Avis délibéré de l'Autorité environnementale sur la modernisation de la raffinerie Total à Donges (44)

n°Ae : 2018-18

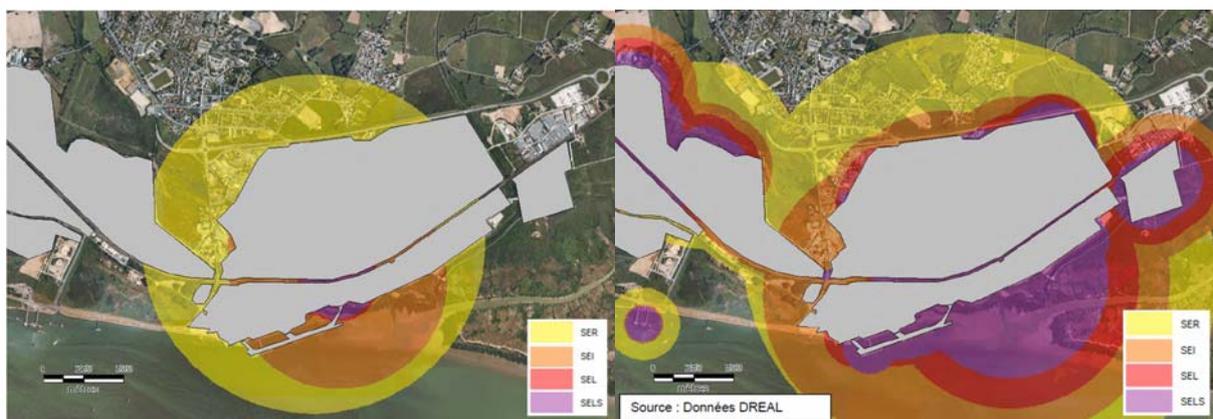
Pour l'Ae, la conclusion concernant l'acceptabilité des scénarios majorants, ainsi que cette présentation comparée des distances d'effets n'apparaît pas totalement représentative de la complexité de l'analyse produite dans l'étude de dangers. Elle considère ainsi que, pour la complète information du public, l'analyse mériterait d'être mieux explicitée dans le RNT :

- le RNT n'aborde pas non plus la question spécifique, pourtant analysée de façon pertinente dans l'étude des dangers, des accidents susceptibles de se produire pendant les phases de démarrage ou d'arrêt, à des températures inférieures à la température d'auto-inflammation spontanée des produits. Sans devoir décrire ces scénarios précisément, on s'attendrait à ce qu'il y soit fait référence *a minima* dans le RNT ;
